DODATEK Č. 1 SMLOUVY O DÍLO

Rekonstrukce ul. Pestalozziho cesta

Změna během výstavby č. 1

Příloha: Změnové listy ZL č.1-4

NÁZEV ZMĚNY / ROZPOČTU : Odvodnění-Liniový žlab

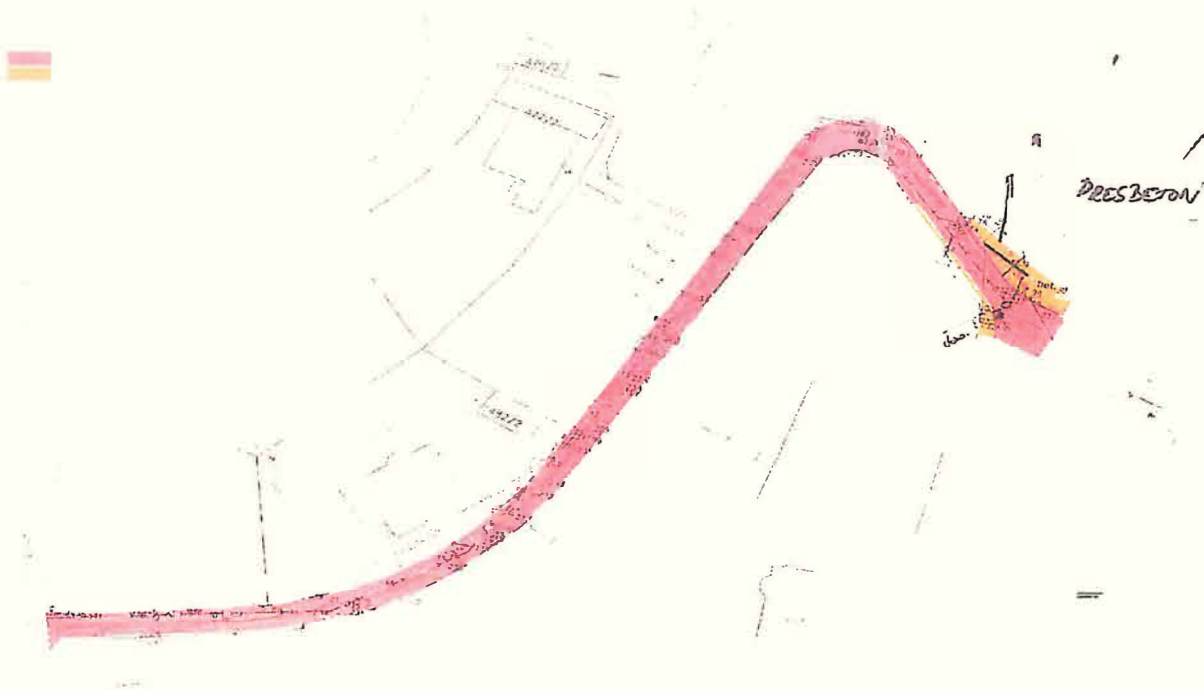
1) VCP-nová položka-betonový liniový žlab Presbeton TBO 4-20/100-nákup a uložení do betonu CP 25 tl.20 cm-celkem: 6 bm

2)VCP-přípojka žlabu do stávající revizní šachty-KG 150, výkop délka 5 bm, šířka 0,3 m, hloubka 0,4 m+ zapískování a zásyp

PŘÍČINA / DUVOD : Během zemních prací pro UV č.3 byla zjištěna kolize se stávajícími inž.sítěmi-plyn (GasNet) a ČEZ Distribuce a ČEZ TPS, které brání provedení této UV č.3-nová UV vychází přímo mezi betonovou chráničku a plyn. Na základě místního šetření s investorem a projektantem, na kterém projektant rozhodl, že UV č.3 bude z důvodů nutnosti odvodnění tohoto místa stavby nahrazena betonovým liniovým žlabem Presbeton v celkové délce 6 bm, žlab bude zaústěn do přílehlé revizní šachty KG přípojkou délky 5 bm. UV č.3 bude posunuta do rohu přílehlé křižovatky a napojena na stávající revizní šachtu.

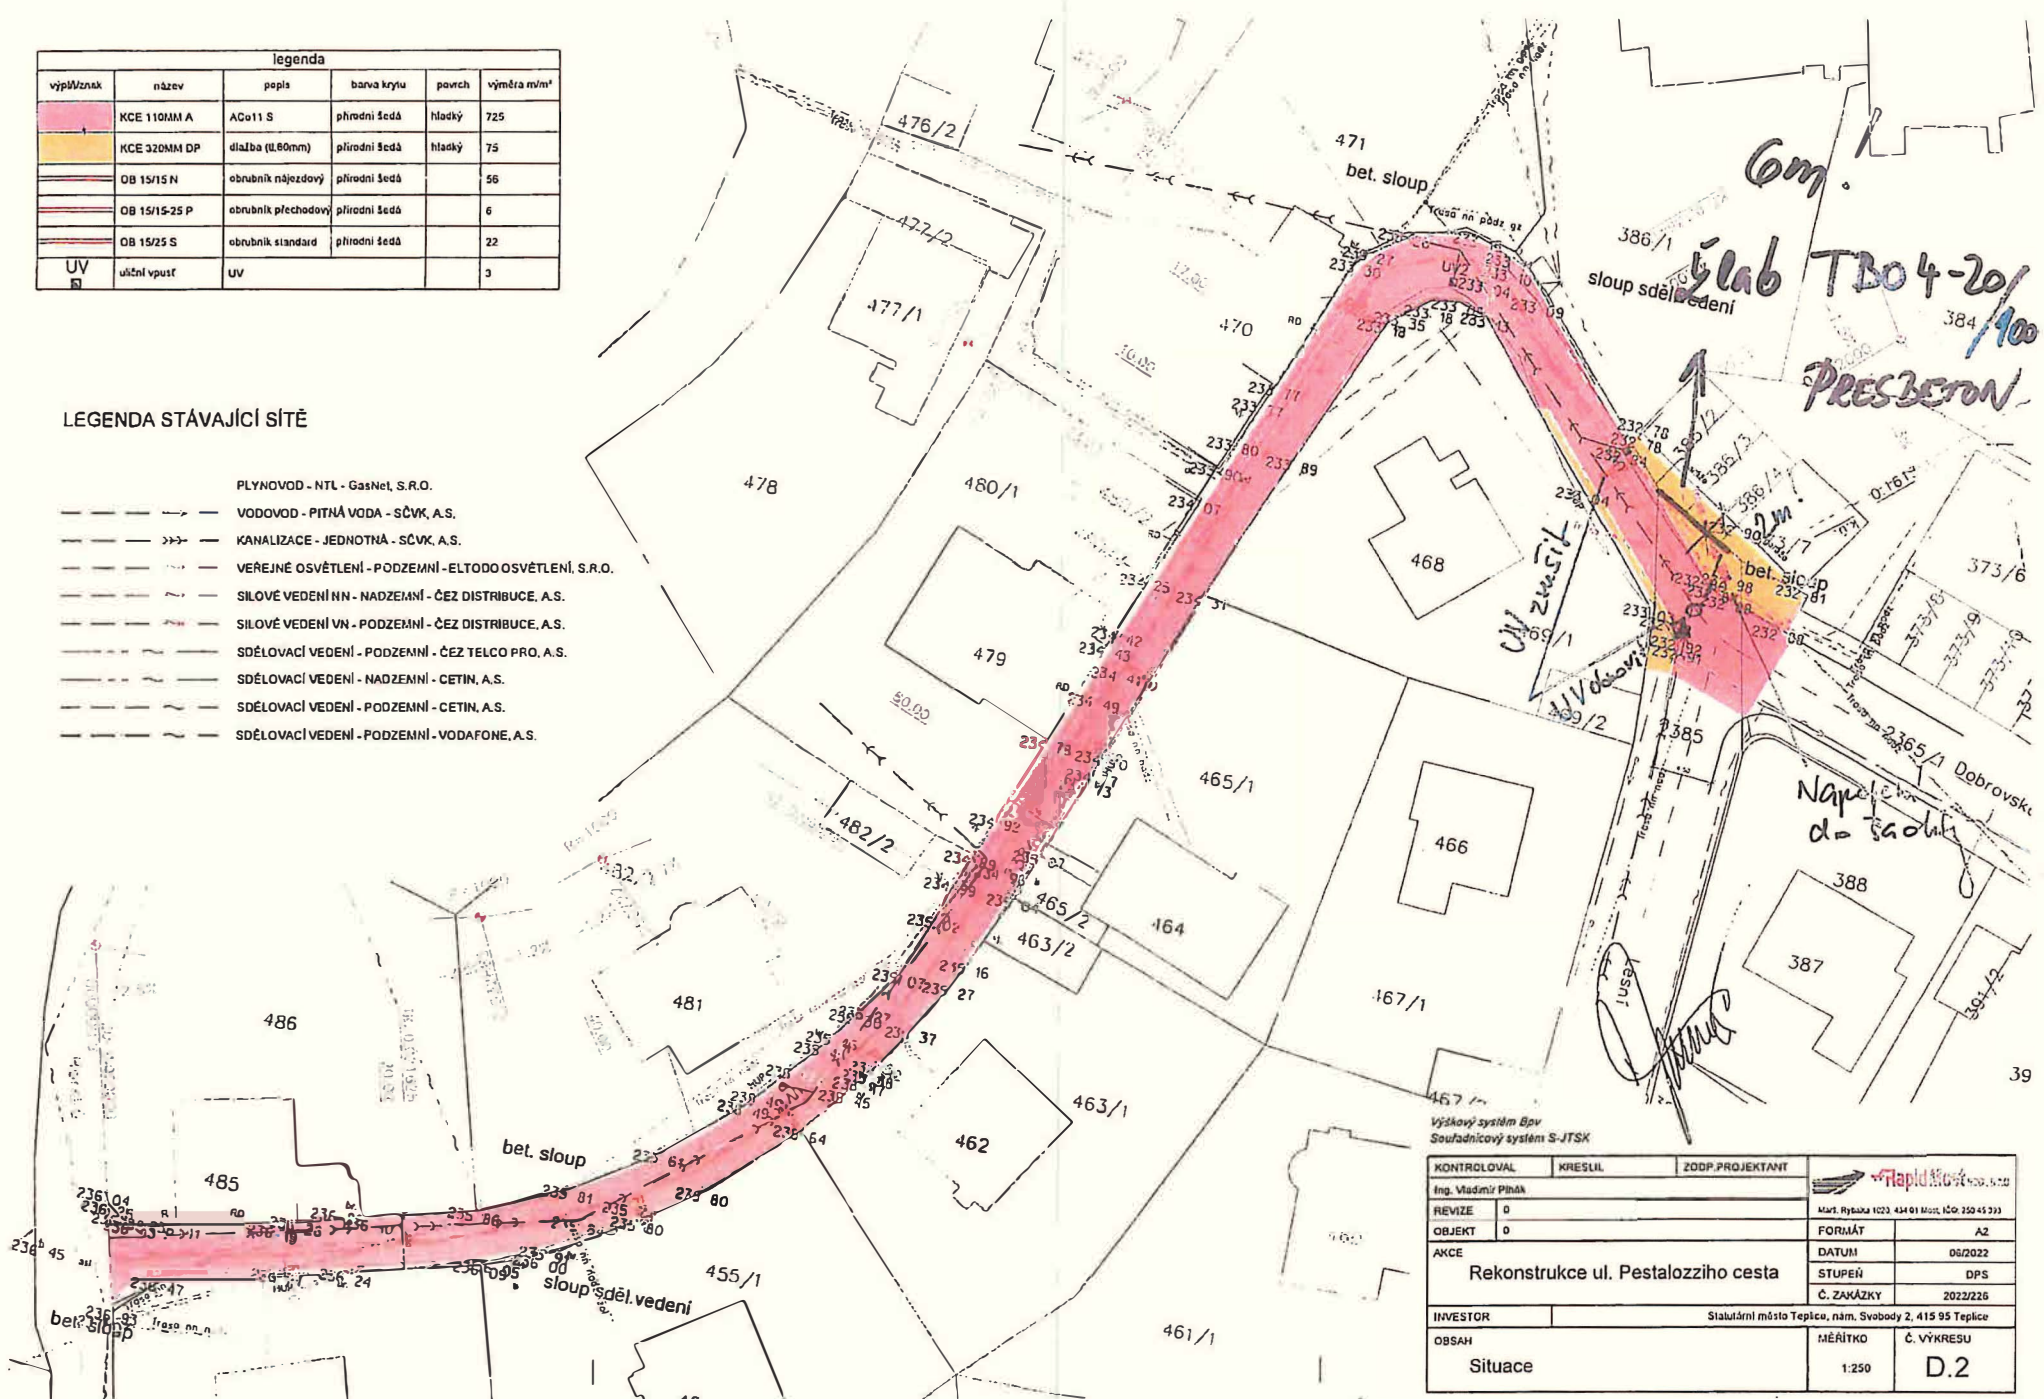
- 1) VCP-navýšení položka-pokládka silničních obrub+materiál-položka č.35+36-navýšení celkem o: 15 bm
- 2) VCP-nová položka-dobetonování plochy mezi obrubou a zdi, povrch bude uhlazen. Beton C 12/15-délka 25 bm, šířka 0,3 m, tl.10 cm+tl 15 cm ŠD pod beton v celé ploše
- 3) VCP výšková úprava revizní šachty kanalizace SČVK-položka č.32-navýšení o: 2 ks
- 4) VCP-navýšení asfaltových ploch tl.11 cm+posítky a KSC tl.15 cm (viz ZL č.2)-celkem navýšení o: 30 m2
- 5) MNP-snížení dlážděných ploch u garáží+konst.vrstvy ŠD-ponížení celkem o: 15 m2
- 6) MNP-ponížení tl.bouraných betonů-celkem o 72,65 tun

PŘÍČINA / DUVOD : V návaznosti na ZL č.3 Odvodnění-liniový žlab, který byl navržen projektantem stavby dojde k celkové úpravě výměr a navýšení asfaltových ploch a ponížení ploch zámkové dlažby a jejich konst.vrstev. Dále bylo s projektantem a investorem domluveno, že podél zdi u č.p. 468 bude protažená linie silničních obrub o cca 15 bm až do konce linie zdi do zatáčky ulice Pestalozziho cesta nedaleko UV č.2. Prostor mezi obrubou a stávající zdi bude dobetonován a vyspádován od zdi.Dále bylo domluveno, že stávající objevené revizní šachty kanalizace- 2ks budou po domluvě s investorem s SČVK výškově upraveny a přiznány do nové asfaltové silnice, nové poklopy dodá správce kanalizace SČVK. Všechny konečné výměry budou srovnány v konečném ZL po dokončení a geodetickém zaměření skutečného stavu stavby.
